Opinia Nr 006922

z wyników przeprowadzonych oględzin - ekspertyzy urządzeń grzewczo-kominowych

w budynku przy ul. Gen. Andersa nr 145/2 w Wałbrzychu
dotycząca urządzeń grzewczo-kominowych używanych przez
B.O.K. Biały Kamień

Opinia do opinii nr 006922 z dnia 09.03.2016

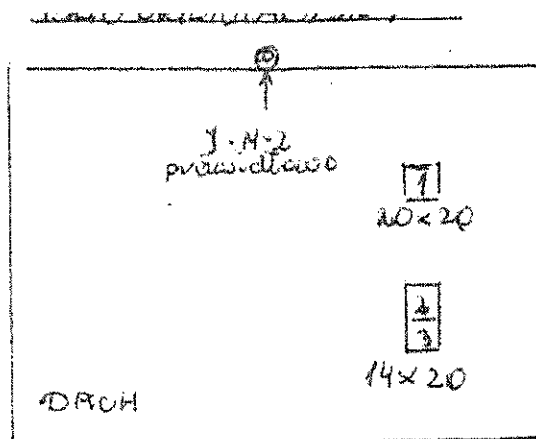
1. Istnieje konieczność przewodu szczelnego
2. Podłączenia w przewodzie nr 3 nieprawidłowe - piec COK z M-2 razem z piecem kuchennym z M-7 - rozciągają
3. M-2: dwa PCV, piec COK w przedpokoju - brak wentylacji wyrównano - naciętniej, odprowadzenie spalin funkcyjnie - prawidłowe, wentylacja wspierana Torcentem na zewnętrznej nieprawidłową, podłączenie rurki do przewodu wewnętrznego wykonano z materiału kwasoodpornego - obecnie rura aluminiowa. W kuchni brak wentylacji wyrównanej. Zakaz użytkowania rurki i pieca CO do czasu usunięcia szkielek
